赤字：設備、運用又は体制の相違（設計方針の相違）  
 青字：記載箇所又は記載内容の相違（記載方針の相違）  
 緑字：記載表現、設備名称の相違（実質的な相違なし）

第50条 原子炉格納容器の過圧破損を防止するための設備

大飯発電所3/4号炉	泊発電所3号炉	相違理由
<div data-bbox="183 197 1010 1362" style="border: 2px solid black; height: 730px; width: 369px;"></div> <div data-bbox="183 1362 703 1391" style="border: 1px solid black; padding: 2px;">枠囲みの範囲は機密に係る事項ですので公開することはできません。</div>	<div data-bbox="1144 280 1877 1315" style="border: 2px solid black; height: 648px; width: 327px;"></div> <div data-bbox="1258 1321 1704 1347" style="border: 1px solid black; padding: 2px;">枠囲みの内容は機密情報に属しますので公開できません。</div>

図1-5 格納容器再循環ユニット配置概要図 (原子炉格納容器断面図)

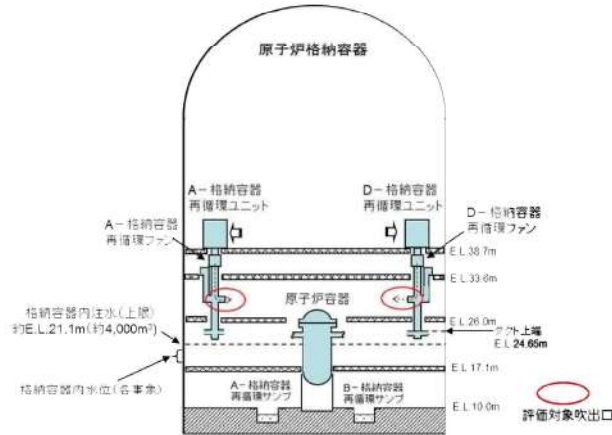
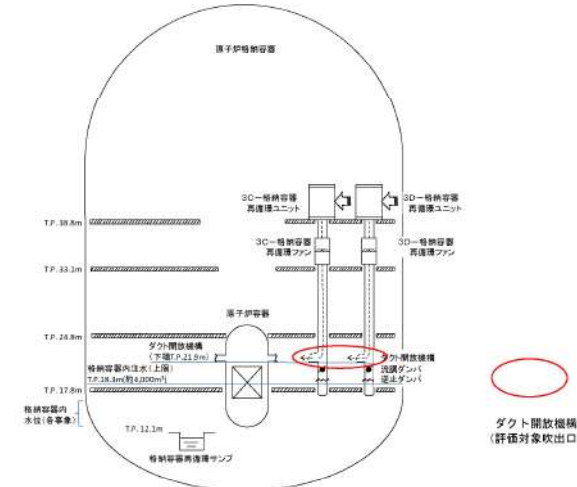
有効性評価シナリオ	各シナリオでの状況	再循環ユニットでの除熱評価における条件	
	吹出口（最下部）の水没状況 C, D系：T.P. 21.9m (格納容器内水位)	再循環ファンの稼働状況	想定する吹出口
原子炉補機冷却機能喪失 (全交流電源喪失 +RCP シール LOCA)	水没せず T.P. 約 13.7m (約 1,800m <sup>3</sup> )	考慮せず (自然対流冷却で評価)	ダクト開放機構
格納容器の除熱機能喪失 (大 LOCA+低圧再循環失敗 +格納容器スプレイ失敗)	水没せず T.P. 約 13.7m (約 1,800m <sup>3</sup> )		
格納容器過圧破損 (大 LOCA+ECCS 注入失敗 +格納容器スプレイ注入失敗)	水没せず T.P. 約 17.8m (約 3,600m <sup>3</sup> )		
格納容器過温破損 (全交流電源喪失+補助給水失敗)	水没せず T.P. 約 17.0m (約 3,200m <sup>3</sup> )

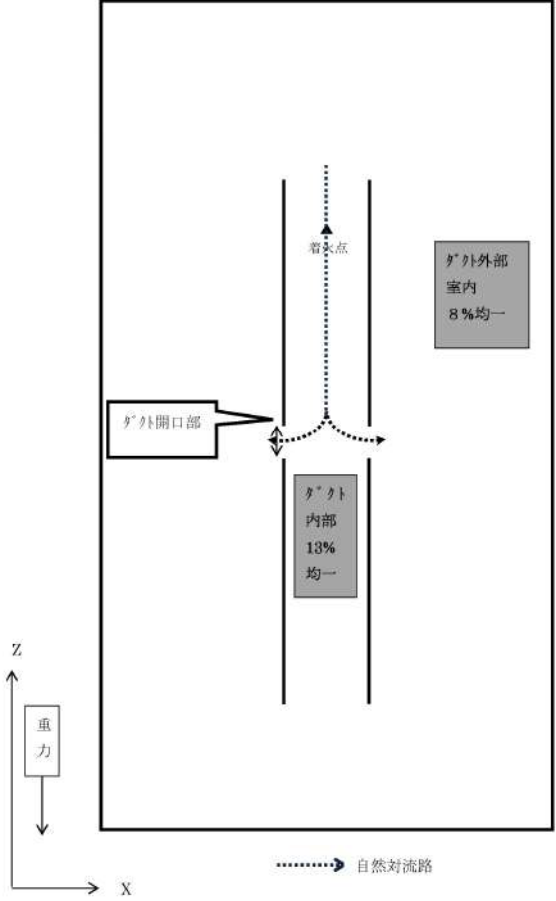
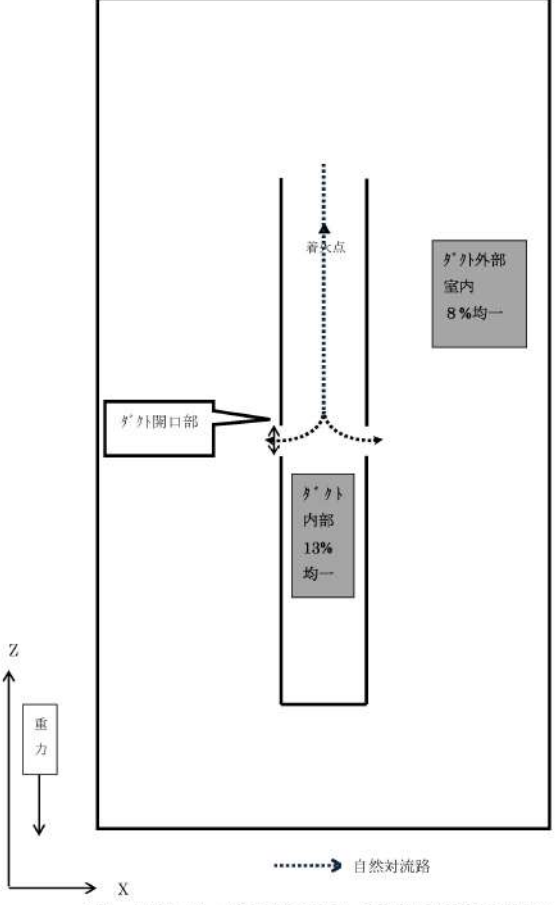
自然対流路の内外圧差最大値	大飯3/4号機の再循環ユニットダクトの許容圧力													
約3kPa	約4.5kPa(*)													
(*)：耐圧試験による検証結果														
自然対流路の内外圧力差最大値	再循環ダクトの許容圧力													
約4.4kPa	約19.6kPa(*)													
(*)：カタログ保証値
